Bauvorhaben: **Sanierung und Erweiterung Otto-Pankok-Schule**
Van-Bock-Strasse 81
45468 Mülheim an der Ruhr

Teil: **Positionsplan - Bestand A1 und A2**
Decke über dem 2. Obergeschoss

Gezeichnet: mm	Maßstab: 1:100	Projekt-Nr.: T-161123	Blatt-Nr.: A/P04 b	Index
Datum: 04.04.2019	Blattgröße: A1

Decke über dem 2. Obergeschoss

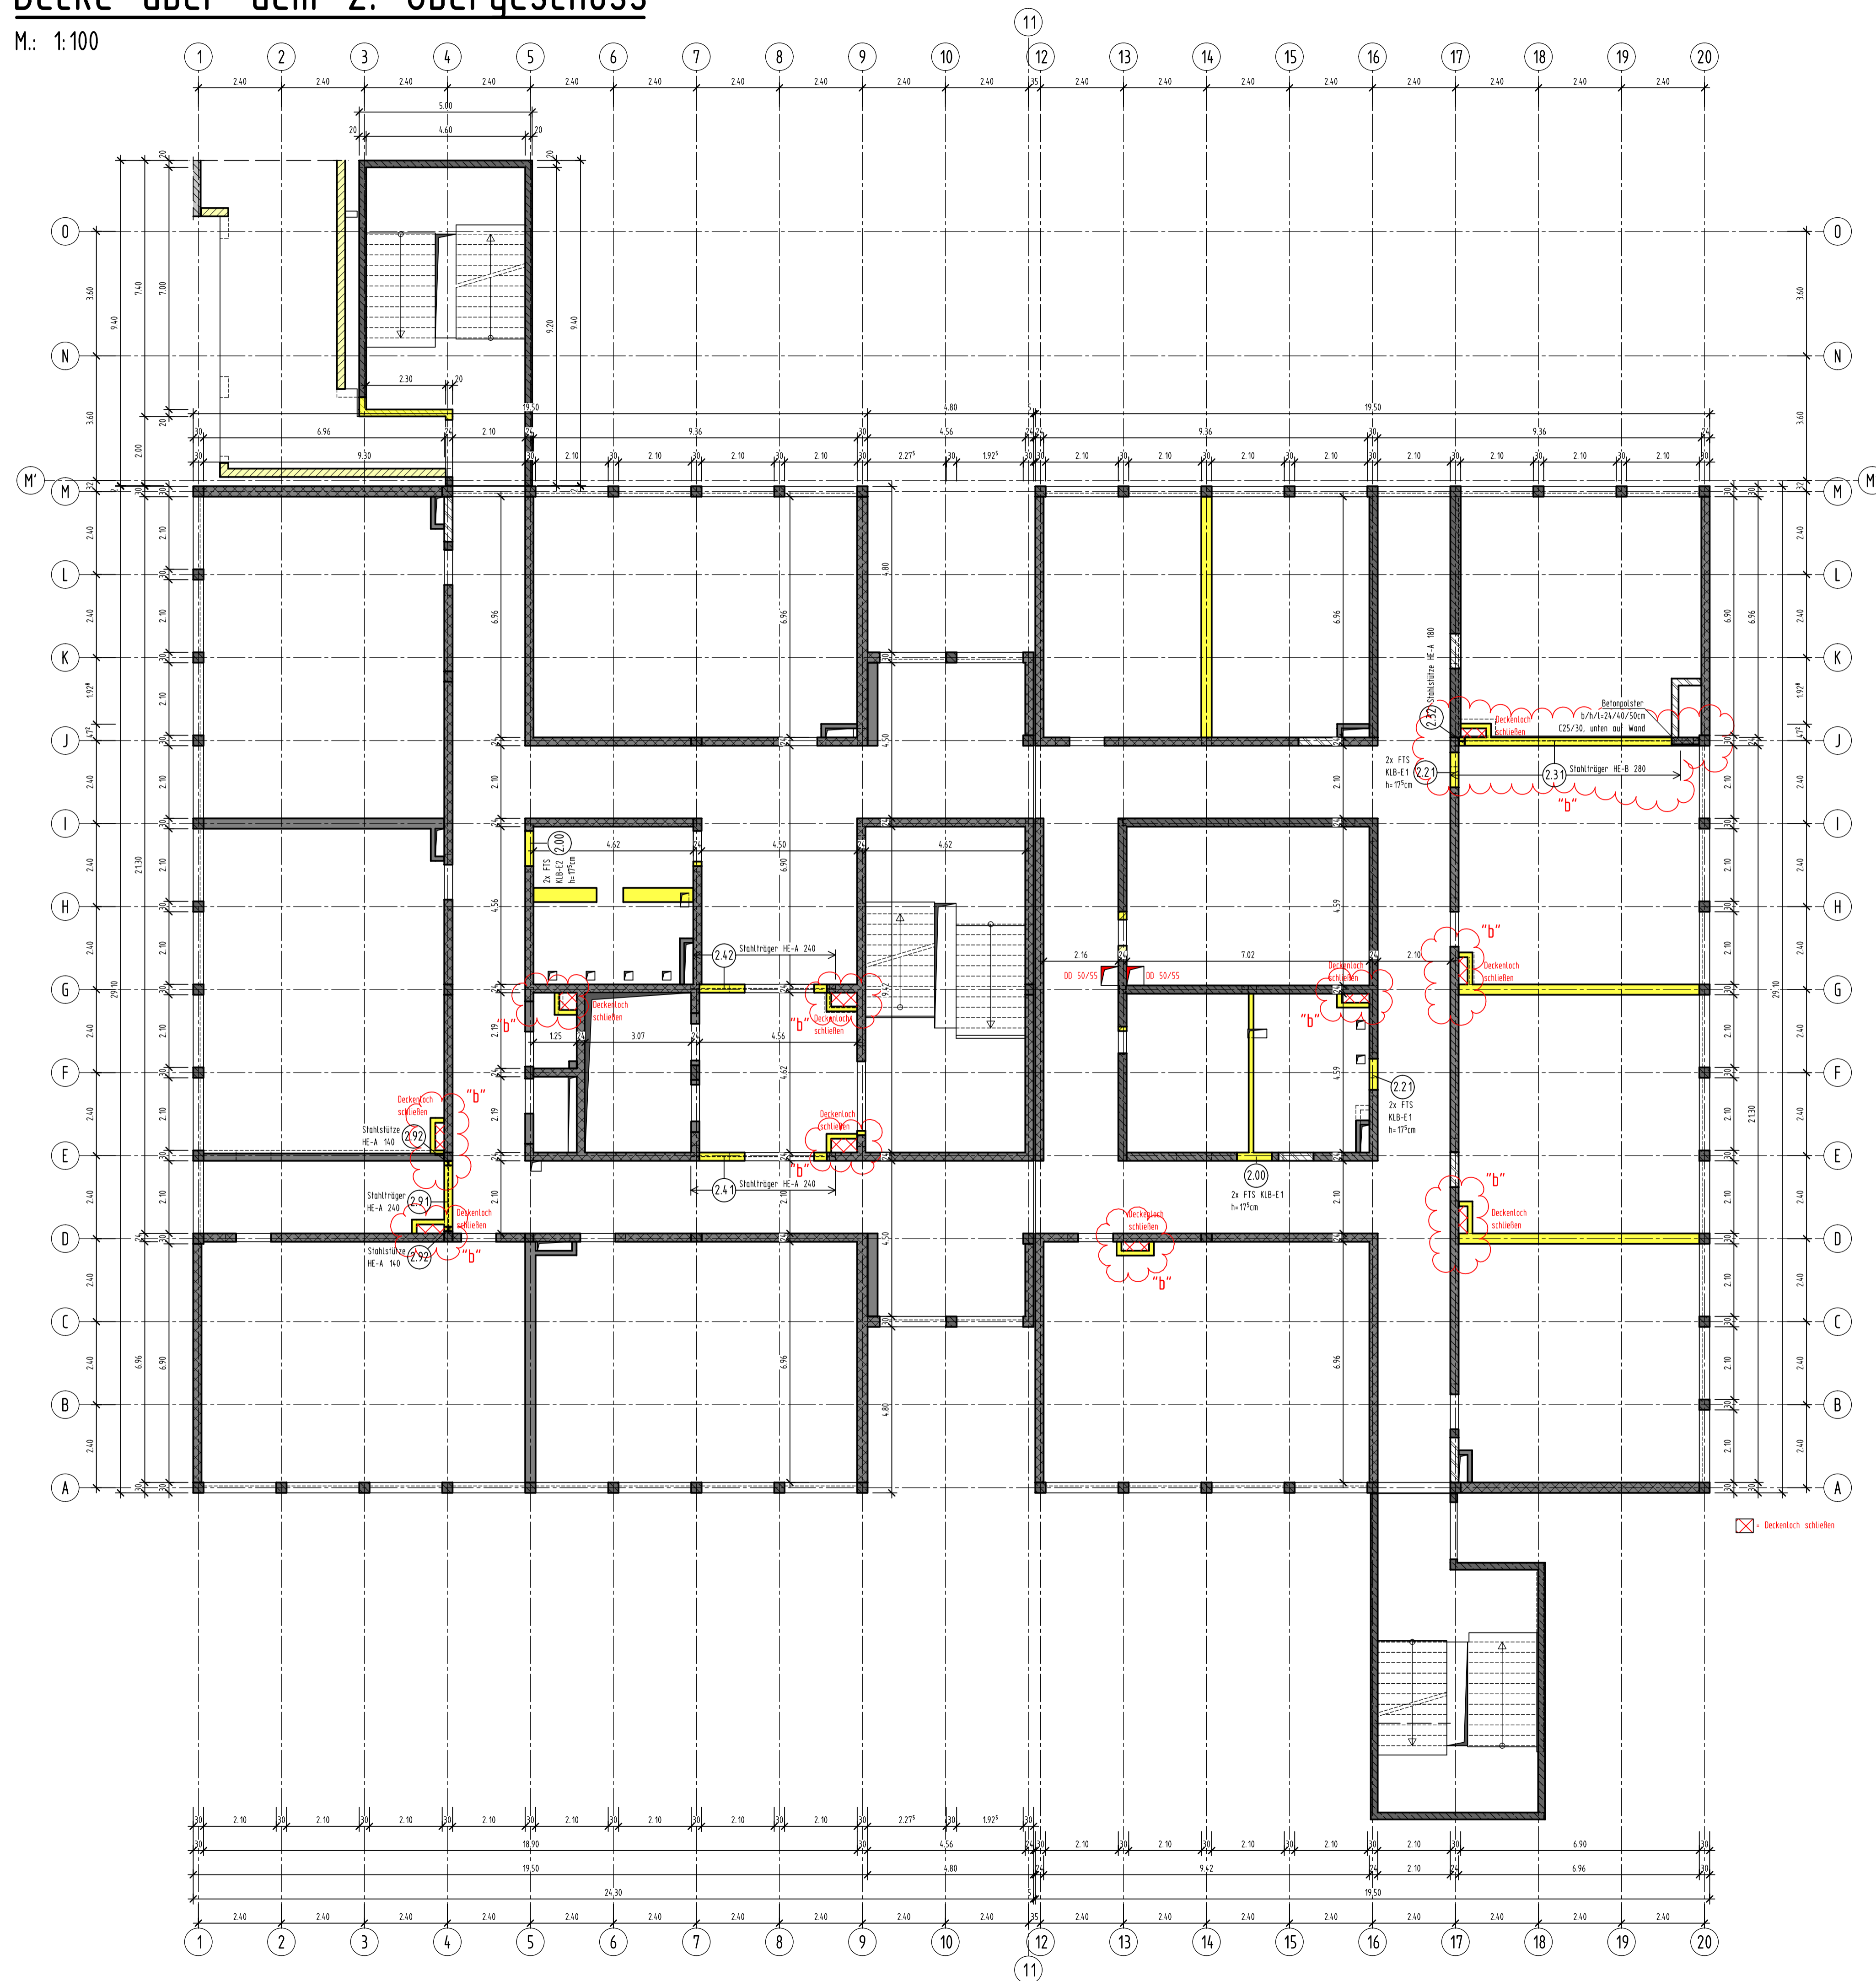
b	Planstand vom 06.05.2020 übernommen / siehe Revisionswolken	02.06.2020	cs
a	Stahlträger und FTS über neuer Öffnung (siehe Wolke "a")	12.12.2019	ao
Index:	Änderungen:	Datum:	Name:
